## 改善箇所説明図

### 基準不適合発生箇所

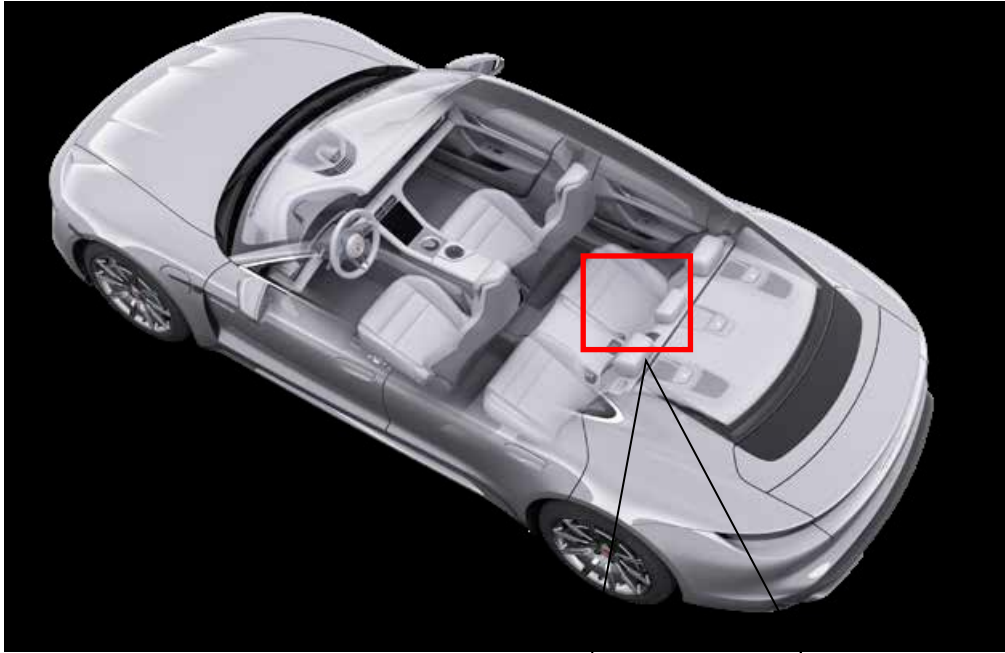
年少者用補助乗車装置において、後部中央座席用シートベルトバックルの配線取り付けが不適切なため、ISOFIX取り付け金具フックに配線が干渉することがある。そのため、年少者用補助乗車装置が正しく固定できないおそれがある。

全車両、後部中央座席用シートベルトバックルの配線取り付けを点検し、正しい配線取り付けにする。

識別： 改善済車両には車台番号打刻 3 桁目の下に黄色ペイントを塗布する。
